INFORME DE HITO DE CONTROL
N° 089-2024-OCI/5336-SCC

**EJECUCIÓN DEL SALDO DE OBRA DEL PROYECTO DE INVERSIÓN
PÚBLICA: “MEJORAMIENTO DEL SERVICIO EDUCATIVO EN LAS
INSTITUCIONES EDUCATIVAS SECUNDARIAS SAMUEL DEL
ALCÁZAR, VALENTÍN PANIAGUA CORAZAO EN LOS CCPP
LLANGODEN ALTO Y LANCHECONGA, DISTRITO DE LAJAS,
HUAMBOS, PROVINCIA DE CHOTA, CAJAMARCA”
(CUI N° 2289336)**

HITO DE CONTROL N° 6 – RECEPCIÓN DE LA OBRA

IMAGEN N° 4
SEPARACIÓN ENTRE EL MÓDULO Y ESCALERA DE ACCESO

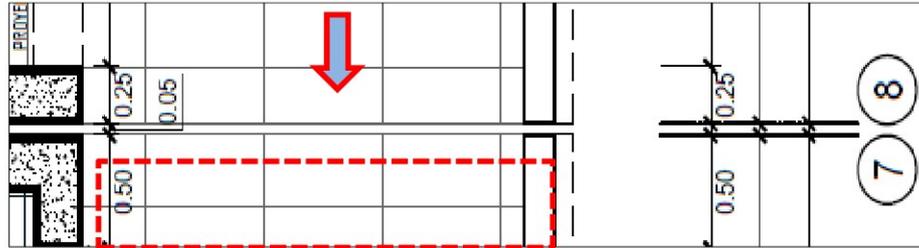
El plano "ARQUITECTURA - PLANTA DESARROLLO – MODULO 01 – SEGUNDO NIVEL" – "Lamina A-02", contenido en el expediente técnico, muestra entre los ejes 7 y 8 una separación entre el módulo 1 y la escalera, según se muestra:

De manera similar, en los planos de arquitectura del segundo nivel para los módulos 2 y 3, se evidencia la misma separación con las escaleras, tal como puede observarse en los planos "A-09" y "A-16", respectivamente.

Al respecto, la separación detallada en los planos de arquitectura para los diferentes módulos, debieron ser cubiertas con tapa juntas metálicas, a fin de dar continuidad a la circulación de los alumnos, docentes y personal administrativo de la institución educativa.

Sin embargo, durante la inspección a la obra, la Comisión de Control Concurrente no advirtió separación entre el módulo y la escalera en el segundo nivel, tampoco la instalación de la tapa junta metálica en los pisos de los corredores de los diferentes módulos; por el contrario, se observó piso de porcelanato en todo el espacio, tal como se muestra en la siguiente imagen:

IMAGEN N° 9
NIVEL DE PISO EN PATIO UBICADO ENTRE LOS MODULOS 1 Y 3

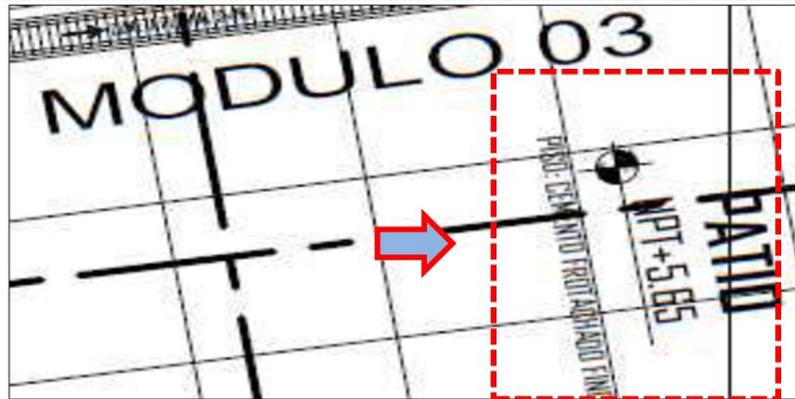
El plano "PLANTA GENERAL - PRIMER NIVEL" – lamina "PG-01", indica el nivel de piso terminado; así como, el tipo de acabado en todo el patio ubicado entre los módulos 1 y 3, tal como se muestra en la siguiente imagen:

De la imagen se puede inferir que el nivel de piso terminado en todo el patio debió culminarse a +5,65m, y con acabado frotachado fino.

Sin embargo, durante la inspección a la Obra se advirtió que, dicha área presentaba paños a distinto nivel, así como el desprendimiento y fisuras del concreto, entendiéndose que dicha partida no se habría ejecutado de acuerdo a los planos del expediente técnico, tal como se muestra en las siguientes imágenes:

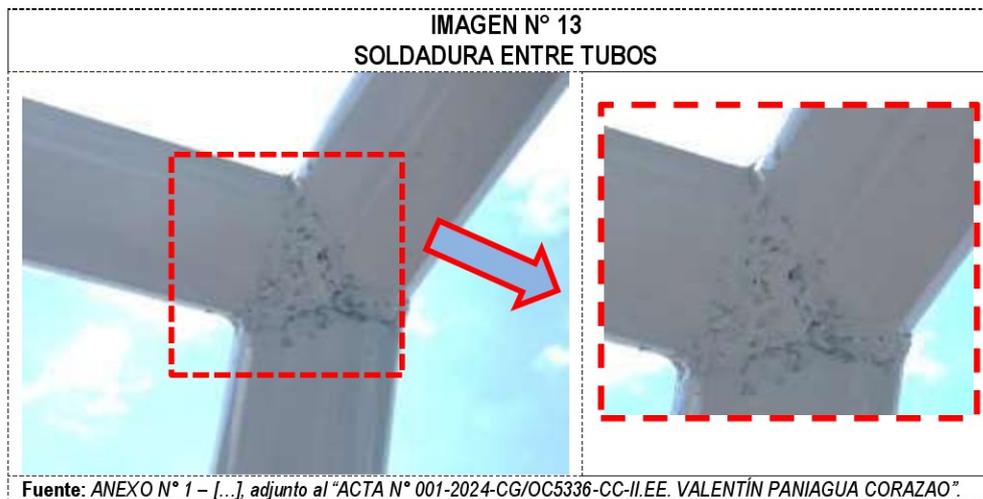
En la inspección a las Juntas Soldadas, se deberá verificar en el cordón de soldadura:

- Ausencia de socavaciones
- Ausencia de grietas
- Cordón sin sobre montas

De lo citado, se advierte que la soldadura entre tubos que conforman el arco de fulbito, deberían estar en perfectas condiciones; no obstante, durante la inspección a la Obra, se observó deficiencias en la unión de elementos que componen tal estructura, tal como se muestra a continuación:

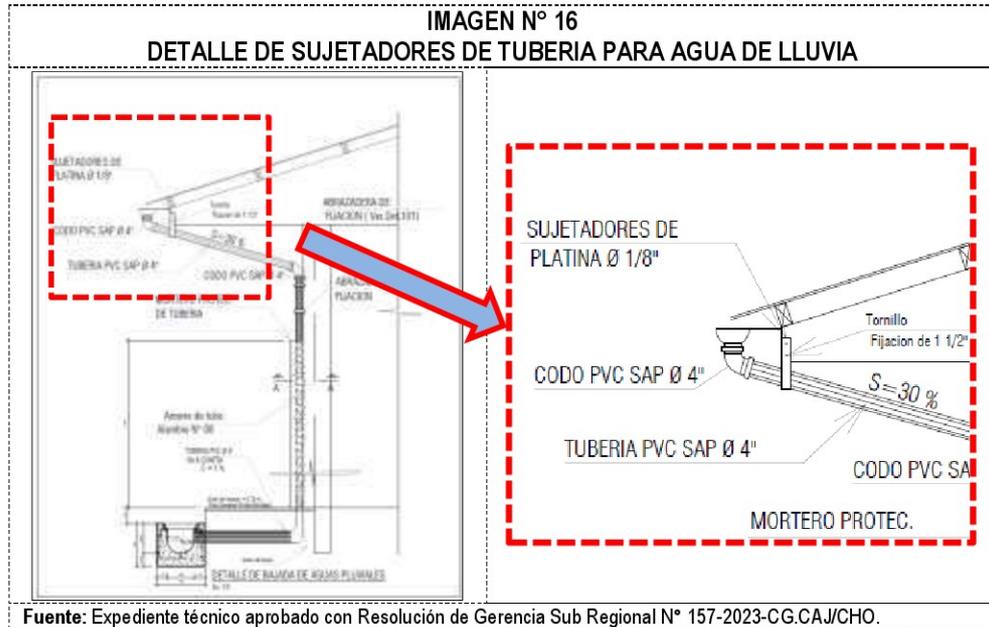
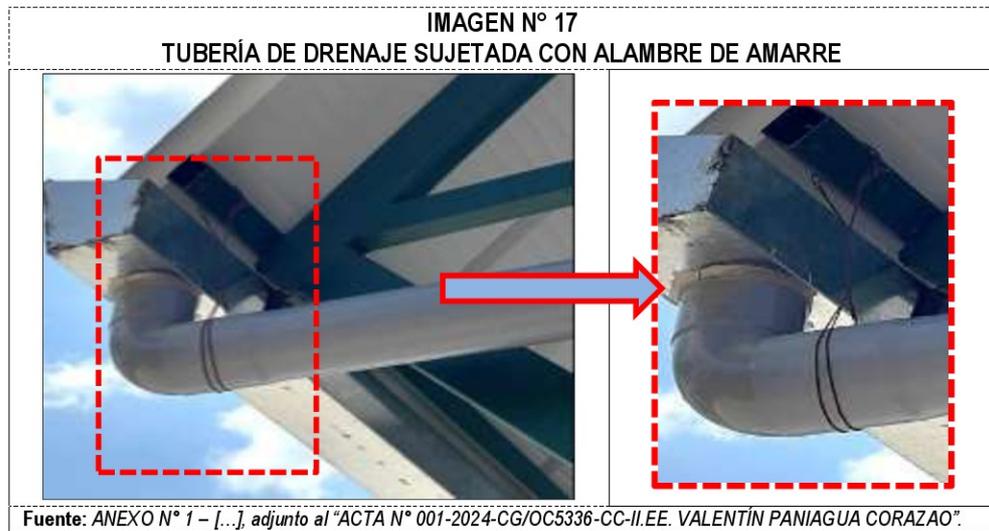
Para esta partida, el plano "INSTALACIONES SANITARIAS EXTERIORES – DETALLES" – lamina "IS-07" del expediente técnico, indica cómo deberían estar sujetadas las tuberías para la evacuación del agua pluvial proveniente del techo de la losa deportiva, tal como se muestra en la siguiente imagen:

Ahora bien, durante la visita de inspección a la Obra, se evidenció que la tubería antes mencionada esta sujeta con alambre de amarre, obviando lo establecido en el expediente técnico, tal como se muestra a continuación:

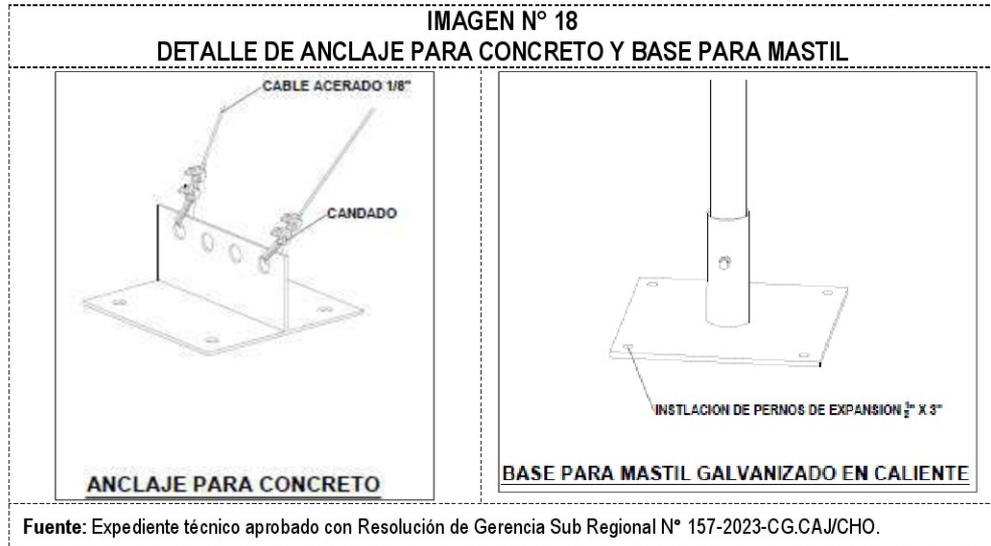
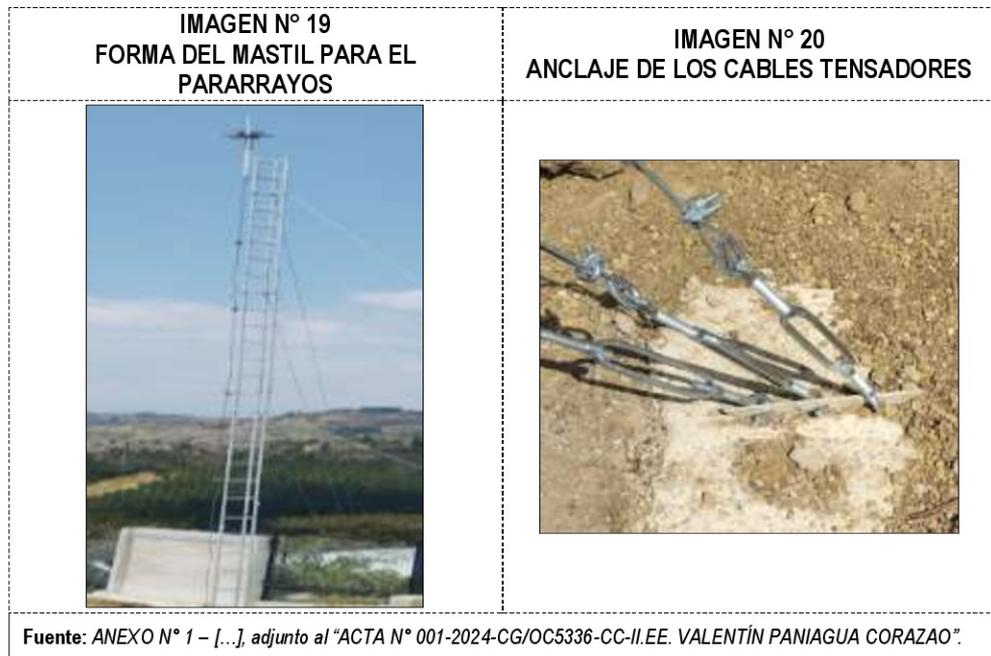
El plano "INSTALACIONES ELÉCTRICAS - PROTECCION ATMOSFERICA" – "Lamina IE-12", contenido en el expediente técnico, muestra el tipo de anclaje en los cables tensadores, así como, el mástil telescópico, los cuales debieron ejecutarse por el Contratista y controlados por el Supervisor, de acuerdo a las siguientes especificaciones:

En las imágenes se puede apreciar que, el anclaje de los cables tensadores, debieron estar asegurados a una plancha metálica en forma T, que sobresale del concreto; asimismo, el mástil telescópico debió ser construido por una sola estructura tubular; sin embargo, durante la visita a la obra, no se evidenció la totalidad de la plancha; además, se advirtió que la estructura del pararrayos instalada tiene forma de cercha, detalles que se muestran a continuación:

IMAGEN N° 21
CABLE DE COBRE EXPUESTO DEL PARARRAYOS

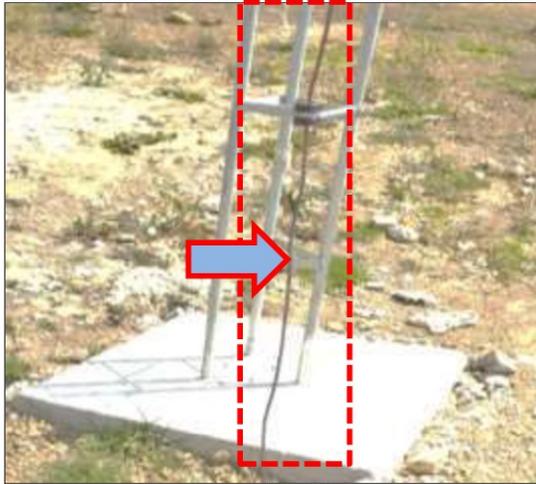
Así también, se advirtió que el cable de cobre proveniente del pararrayos, se encuentra instalado y expuesto a la intemperie, estando su construcción distinta a los planos del expediente técnico, según se muestra:
